REPORT DI VERIFICA · IV-2026-0193

Installation Verification

Impianto di videosorveglianza · Esempio Store – Punto vendita 014

LAVORO VERIFICATO**Installazione TVCC 8 canali**

Foto F07

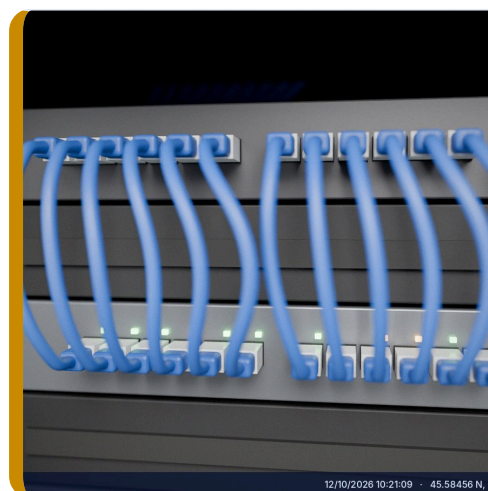
Cartello informativo assente all'ingresso secondario

L'accesso di servizio sul retro è inquadrato da CAM08, ma in prossimità della porta non è presente il cartello "Area videosorvegliata" previsto per gli accessi.

Informativa incompleta per chi accede dal retro (personale, fornitori); non conforme al capitolato §6.1.

Installare il cartello in posizione visibile prima del campo di ripresa.

F05 Patch cord tra switch e patch panel

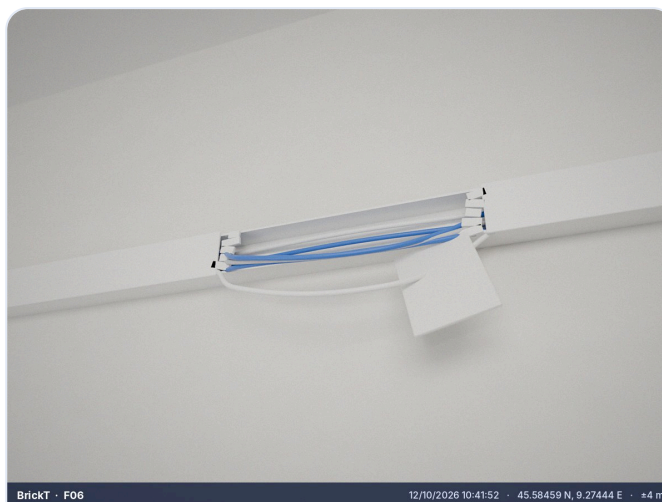
Patch cord e porte non etichettati

I 22 patch cord tra switch PoE e patch panel e le relative porte non riportano alcuna identificazione. Il collegamento è corretto, ma non è possibile risalire alla telecamera senza test.

Manutenzione e diagnosi guasti più lente; non conforme al capitolato §4.5.

Etichettare entrambe le estremità di ogni cavo e le porte, aggiornare lo schema consegnato.
